OR-D-III.272.159.2023.AS

WYJAŚNIENIA I ZMIANA TREŚCI SPECYFIKACJI WARUNKÓW ZAMÓWIENIA

Dotyczy: postępowania prowadzonego w trybie przetargu nieograniczonego na wykonanie zadania inwestycyjnego pn.: „Budowa siedziby Archiwum Województwa Mazowieckiego”

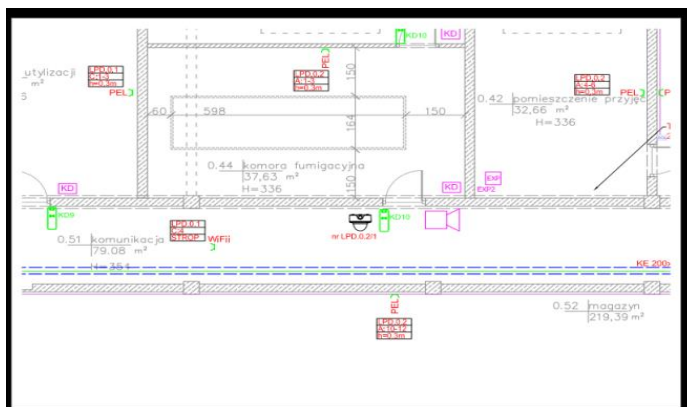
W nawiązaniu do udzielonej przez Zamawiającego odpowiedzi na pytanie nr 29 z dnia 11.03.2024r. prosimy zatem o przekazanie właściwej wersji projektu uwzględniającej lokalizację urządzeń WiFi, gdyż przekazana wersji tego nie zawiera.

Zamawiający informuje, że załączona dokumentacja zawiera wrysowane urządzenia Wifi. Poniżej fragment rysunku z urządzeniami Wifi i adresacją z projektu wykonawczego instalacji teletechnicznych.

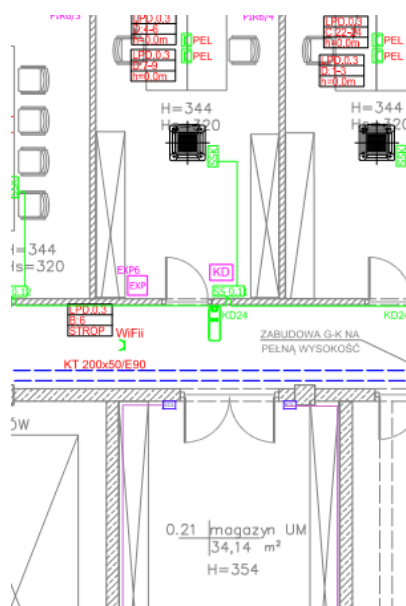
W nawiązaniu do udzielonej przez Zamawiającego odpowiedzi na pytanie nr 37 z dnia 11.03.2024r. prosimy zatem o przekazanie właściwej wersji dokumentacji wykonawczej, gdyż w przekazanej urzędzenia te zostały wrysowane tylko jako symbol w legendzie nie ma ich natomiast na rzutach.

Zamawiający informuje, że oznaczenia KD określające drzwi z systemem kontroli dostępu są oznaczone na rzutach budynku wg przekazanej dokumentacji. Przykład na rysunku poniżej:

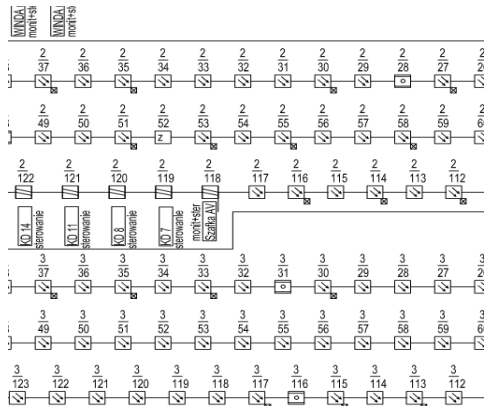
W nawiązaniu do udzielonej przez Zamawiającego odpowiedzi na pytanie nr 48 z dnia 11.03.2024r. prosimy zatem o przekazanie zaktualizowanego projektu wykonawczego systemu sygnalizacji pożaru.

W projekcie SAP wskazano element wykonawczy w tym zakresie, poniżej fragment rys. który znajduje się w dokumentacji branży teletechnicznej. Zamawiający uznaje odpowiedź o konieczność wyłączenia szafki AV z systemu SAP jako wystarczającą dla sporządzenia oferty.

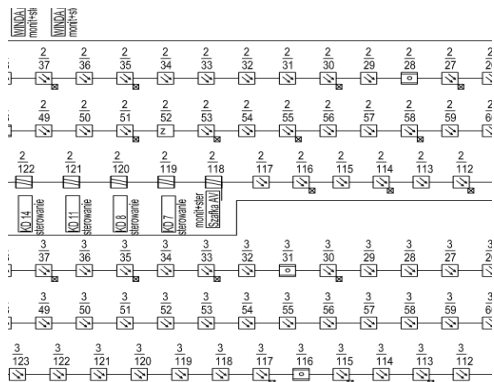
W nawiązaniu do udzielonej przez Zamawiającego odpowiedzi na pytanie nr 48 z dnia 11.03.2024r. prosimy zatem o przekazanie zaktualizowanego projektu wykonawczego systemu sygnalizacji pożaru. Oferent nie jest projektantem i nie ma możliwości nanosić zmian, projekt wykonawczy powinien również w wersji końcowej skierowanej do realizacji zostać uzgodniony z rzeczoznawcą ds. ppoż.

W projekcie SAP wskazano element wykonawczy w tym zakresie. Projekt został uzgodniony z rzeczoznawcą ppoż., poniżej fragment rys. który znajduje się w dokumentacji branży teletechnicznej. Zamawiający uznaje, że odpowiedź o konieczność wyłączenia szafki AV z systemu SAP jest wystarczająca dla sporządzenia oferty.

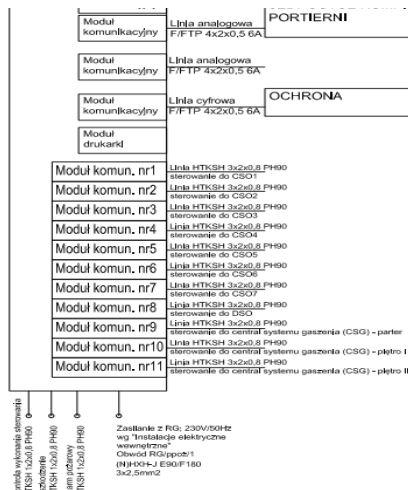
W nawiązaniu do udzielonej przez Zamawiającego odpowiedzi na pytanie nr 60 z dnia 11.03.2024r. prosimy zatem o przekazanie zaktualizowanego projektu wykonawczego systemu sygnalizacji pożaru. Oferent nie jest projektantem i nie ma możliwości nanosić zmian, projekt wykonawczy powinien również w wersji końcowej skierowanej do realizacji zostać uzgodniony z rzeczoznawcą ds. ppoż.

Zamawiający potwierdza konieczność sterowania centrali gaszenia zgodnie ze schematem. Zostało to wyraźnie podane w projekcie SAP. Poniżej fragment rys. który znajduje się w dokumentacji branży teletechnicznej:

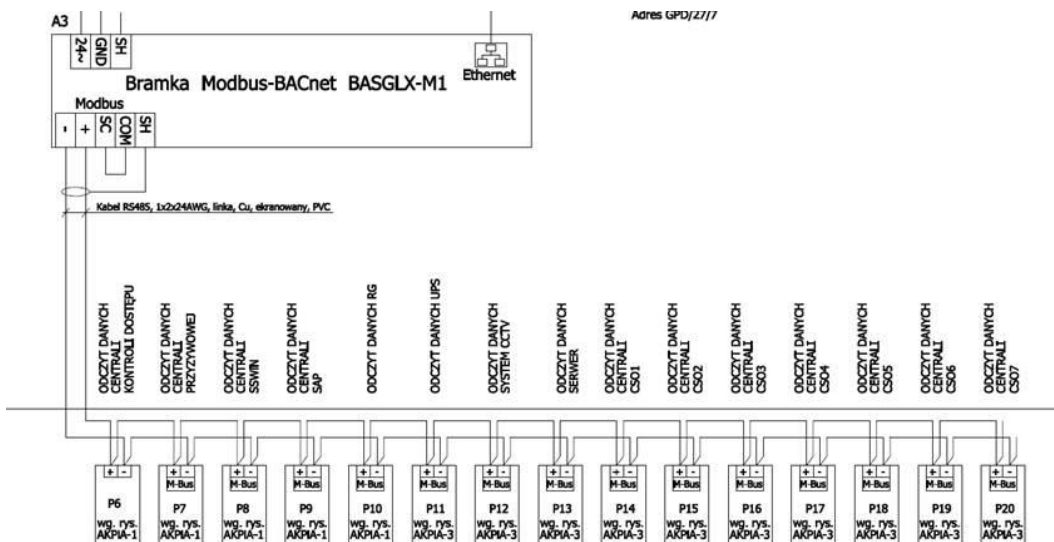
W nawiązaniu do udzielonej przez Zamawiającego odpowiedzi na pytanie nr 76 z dnia 11.03.2024r. ponownie prosimy o udostępnienie brakujących rysunków tj. AKPiA 1 do AKPiA 8. Poniżej jako przykład wycinek schematu tablicy TA1/2 (rys. nr AKPiA-14/3) na którym widać, że część informacji jest ujęta w brakujących rysunkach.

Bez przekazania całości dokumentacji Oferent nie ma wystarczającej wiedzy do określenia kosztów wykonania prac.
